STADTRECHNUNGSHOF WIEN

StRH V - 28-2/15

MA 28, Sicherheitstechnische Prüfung von Passagen;

Nachprüfung

Abbildung 2: Untersicht Decke - Zusammenschluss zweier Tropftassen

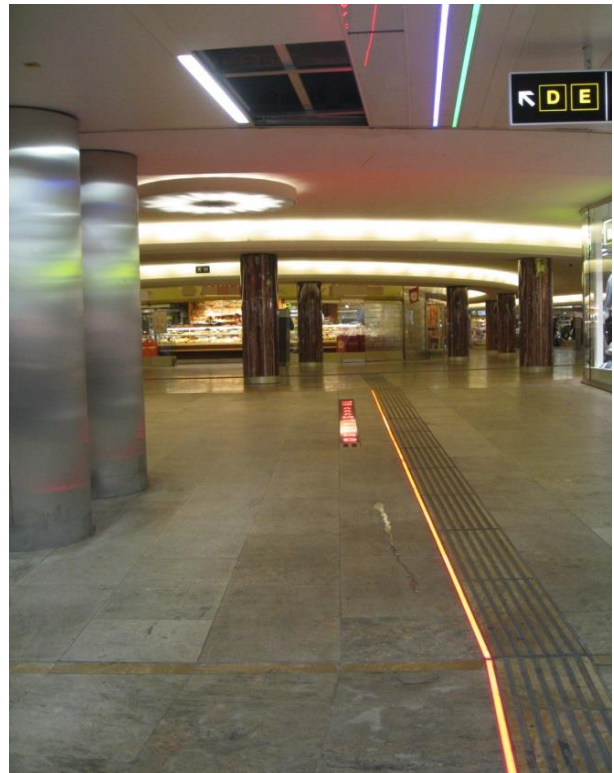
3.2 Um Aufschluss über die Ursache der Wasserschäden zu erhalten, wurden im Mai 2014 im Bereich der Stiege 1 (s. Abb. 1) und danach auch im Bereich der Bauwerksfuge jeweils Deckenöffnungen vorgenommen. Im Herbst 2014 erfolgten Begehungen und Besprechungen der Magistratsabteilung 28, der Wiener Linien GmbH & Co KG und der Magistratsabteilung 29, um Maßnahmen zur Vermeidung von Wasserschäden festzulegen. Dabei wurde festgehalten, dass die im Verwaltungsbereich der Magistratsabteilung 28 befindliche Tropfasse nicht an einen Kanal angeschlossen war, da sie nur darauf konzipiert war, eine geringfügige Wassermenge aufzunehmen, welche in weiterer Folge verdunsten sollte. Weiters wurde in den genannten Bereichen die Verbindung sämtlicher Tropftassen festgelegt, damit die Ableitung des Wassers aus den Tropftassen in den Kanal gewährleistet wird sowie, dass diese einer regelmäßigen Reinigung und Wartung zu unterziehen sind. Diese Maßnahme wurde im Jänner 2015 umgesetzt (s. Abb. 2).

Um sicherstellen zu können, dass die Wartungen und Reinigungen der Tropftassen regelmäßig und im erforderlichen Ausmaß durchgeführt werden, empfahl der Stadtrechnungshof Wien einen entsprechenden Wartungsplan zu erstellen.

Zur Gewährleistung der schadlosen Wasserabfuhr aus den Tropftassen werden bereits regelmäßige Kontrollen durchgeführt. Um eventuelle Verunreinigungen beseitigen zu können, wurden in die Decke Revisionsöffnungen eingebaut.

Abbildungen 8 und 9: Mobiliar, Aufbewahrungsbehältnisse für Zeitungen, Unrat sowie Streusplitt

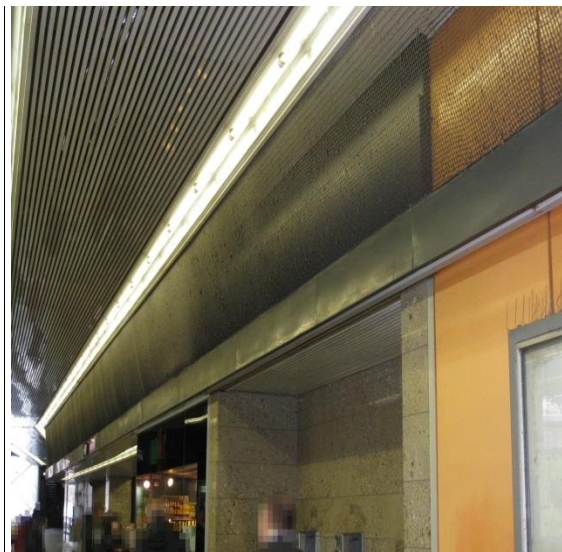
4.3 Im Zuge der Begehung wurden in zwei allgemein zugänglichen und einsehbaren Bereichen auch eine Ansammlung von Mobiliar, Aufbewahrungsbehältnissen für Zei-

tungen, Zeitungsständer, Kartons sowie eine Lagerung von Streusplitt und diverser Unrat vorgefunden (s. Abb. 8 und Abb. 9). Des Weiteren fanden sich an mehreren Stellen starke Verschmutzungen durch Taubenkot. Aufgrund dieser Umstände entstand ein desolater und verwaarloster Gesamteindruck von einsehbaren Bereichen des Verkehrsbaues Schottentor.

Es wurde empfohlen, die Ansammlung von Mobiliar, Aufbewahrungsbehältnissen für Zeitungen, Zeitungsständer und Kartons hintanzuhalten sowie den Unrat entfernen zu lassen.

Der im Zuge der Nachprüfung festgestellte Unrat wurde zwischenzeitig entfernt. Die übrigen vorgefundenen Gegenstände stehen in unmittelbarem Zusammenhang mit den Zeitungsverkäuferinnen bzw. Zeitungsverkäufern; diese wurden aufgefordert, die Gegenstände zu entfernen. Die verbliebenen Gegenstände werden entfernt werden.
